六輕相關開發計畫
環境影響評估審查結論
監督委員會
(長春關係企業)

第 100 次委員會議報告資料

六輕相關開發計畫環境影響評估審查結論 執行監督委員會第100次會議

六輕相關計畫整體性開發情形報告 (長春關係企業)

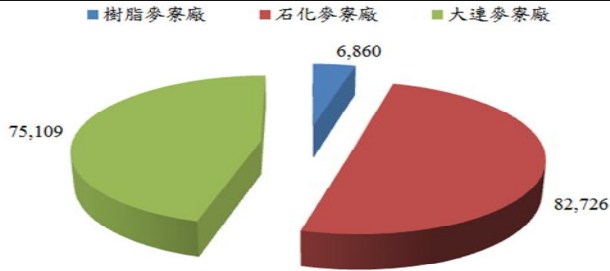
環境影響評估追蹤監督事項	辦 理 情 形								
十一、張委員喬維（由葉騏華代） (六) 請長春企業比照台塑評估可精簡元件數量，針對閥類元件及泵浦更換為低洩漏型元件，並於季管制申報紀錄檢附更換紀錄。	感謝委員指導。 1. 經製程重新檢討，目前評估可再減少約 550 個設備元件，各部門已安排期程執行。 2. 閥類元件更換為低洩漏型元件已於 112 年歲修期間完成 57 個設備元件更換，今年度也將持續於歲修期間更換。								
(七) 請台塑及長春企業應說明油漆改用低揮發性之 VOCs 含量比例為何？並於空污費申報時確認數據正確性。	感謝委員指導。 1. 麥寮廠針對油漆改用低揮發性部分，尚由技術部評估估中。 2. 空污費申報時採用油漆 SDS 的比例進行估算，並檢附相關計算檔案於空污費網站作為附件，供環保局審核。								
十二、環境部水質保護司（書面意見） (三) 長春第 94 次委員會報告資料長春關係企業麥寮廠區近月放流水檢測數值 COD，最高檢測值 70 mg/L 為最低檢測值 21 mg/L 近 3.5 倍，建議分析原因及減量，以減輕環境負荷。	感謝委員指導。 1. 麥寮廠區 113 年 9 月-12 月放流水化學需氧量(COD)最大值為 70ppm，化學需氧量(COD)最小值為 21 ppm。其中最高值仍遠低於排放標準 100 ppm。 2. 評估原因為廠內製程負載變動較大，部份製程廢水水質變動較大，造成放流水化學需氧量(COD)變動大。								
二十一、本署環境執法組 (二) 長春企業部分： 1. 長春企業本次補充設備元件洩漏簡報，第 4 頁就廠區內設備元件數量、各公司設備元件所佔比例、圖示設備元件數量等皆有誤，請修正。	感謝委員指導。 1. 經重新確認申報數據資料，簡報第 4 頁圓餅圖設備元件數量與申報數量相同如下圖。 2. 但於簡報第 4 頁的文字說明中，將長春樹脂的設備元件數量誤值為” 36,860 顆”，實際數量為” 6,860 顆”與圖示數據一致。
